川内原子力発電所1号炉 特別点検結果報告書 変更箇所【本文】

変更前	変更後	変更理由
<p data-bbox="982 604 1130 636">添付書類一</p> <p data-bbox="513 825 988 867">川内原子力発電所1号炉</p> <p data-bbox="540 951 961 993">特別点検結果報告書</p> <p data-bbox="608 1465 893 1507">2022年10月</p> <p data-bbox="605 1560 899 1602">九州電力株式会社</p>	<p data-bbox="2131 604 2279 636">添付書類一</p> <p data-bbox="1665 825 2139 867">川内原子力発電所1号炉</p> <p data-bbox="1691 951 2113 993">特別点検結果報告書</p> <p data-bbox="1762 1434 2044 1476">2022年10月</p> <p data-bbox="1685 1497 2119 1539">(2023年9月一部変更)</p> <p data-bbox="1760 1591 2050 1633">九州電力株式会社</p>	<p data-bbox="2487 1476 2674 1507">補正に伴う修正</p>

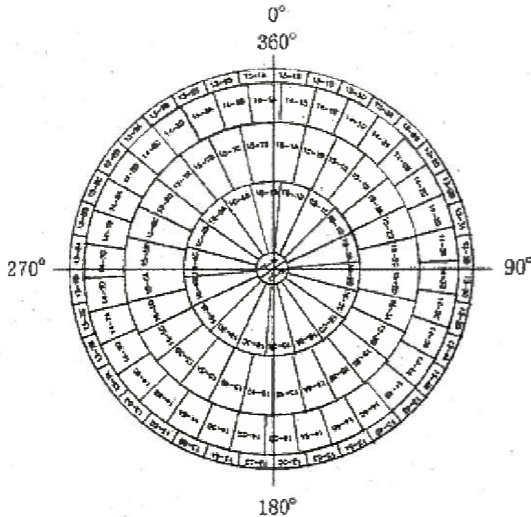
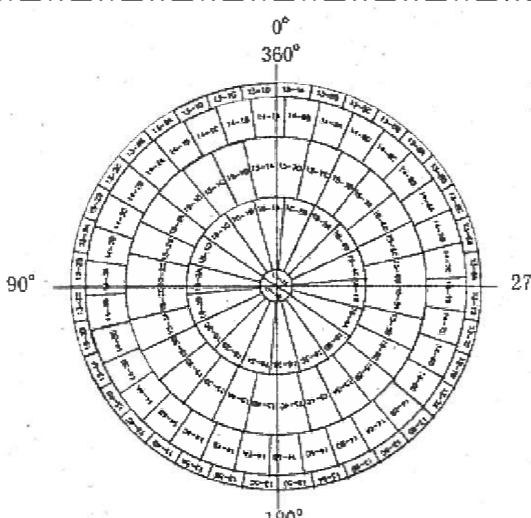
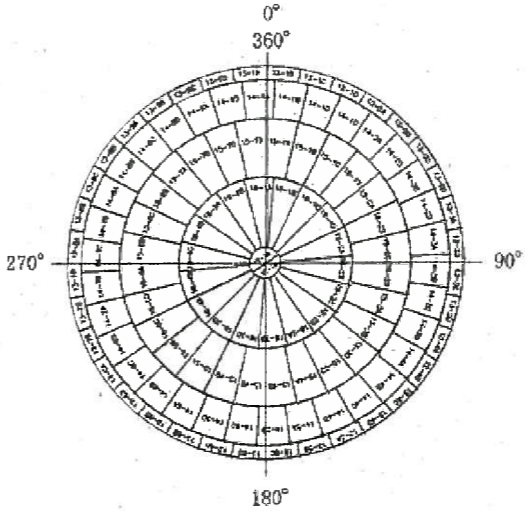
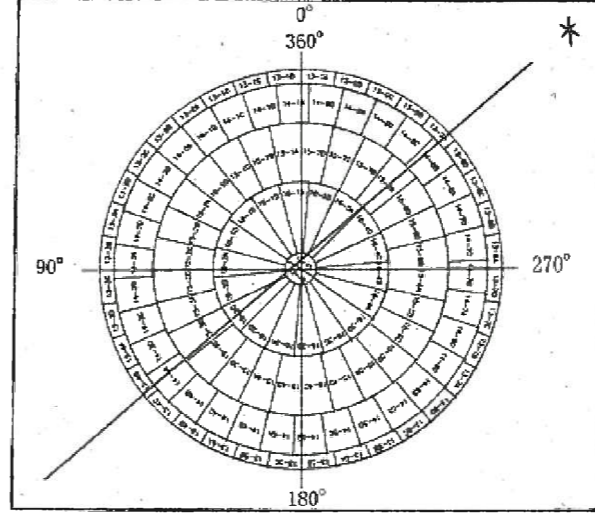
変更前	変更後	変更理由
<p style="text-align: center;">新 規</p>	<p>2023年3月29日 [REDACTED] 追加 19ページの自主点検範囲図は簡略図であるが、溶接線の配置が正確には実機と異なる箇所があるため、本ページのとおり、正確な溶接線の配置を示した炉心領域の自主点検範囲図を追加する。</p>  <p style="text-align: center;">自主点検範囲図</p> <p style="text-align: center;">[REDACTED] は商業機密に属しますので公開できません。</p> <p style="text-align: center;">47 1-50</p>	<p>記載の適正化（第4回審査会合にて説明した内容の反映）</p>

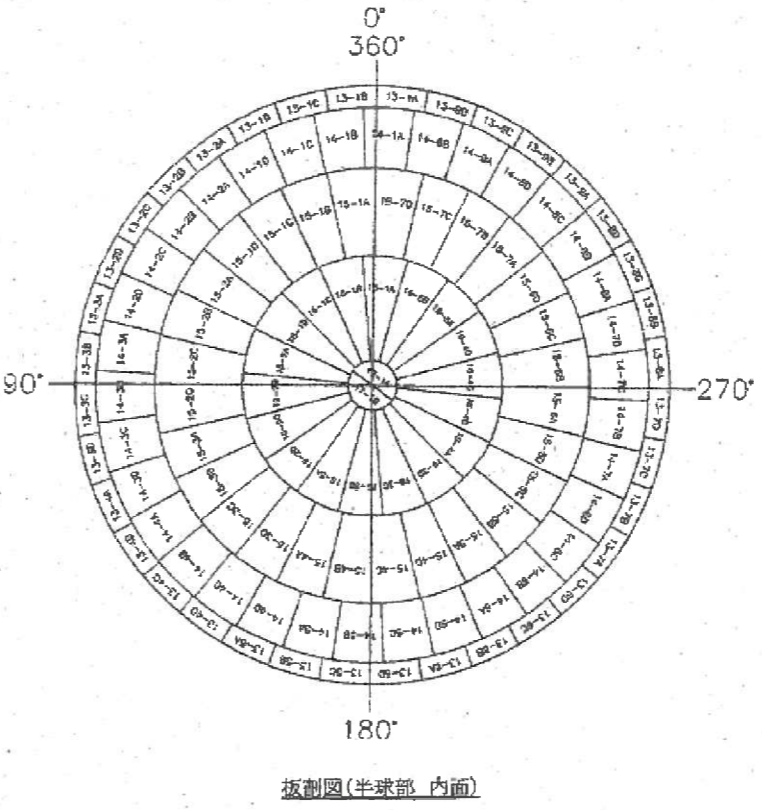
変更前	変更後	変更理由
<p style="text-align: center;">新 規</p>	<p>2023年3月29日 [] 追加</p> <p>11ページの板割図は簡略図であるが、鋼板の配置が正確には実機と異なる箇所があるため、本ページのとおり、正確な鋼板の配置を示した半球部内面の板割図を追加する。</p>  <p style="text-align: center;">板割図(半球部 内面)</p> <p style="text-align: center;">28 1-32</p>	<p>[特別点検(原子炉格納容器)] ヒアリングコメント No. 1、14、20に伴う修正</p>
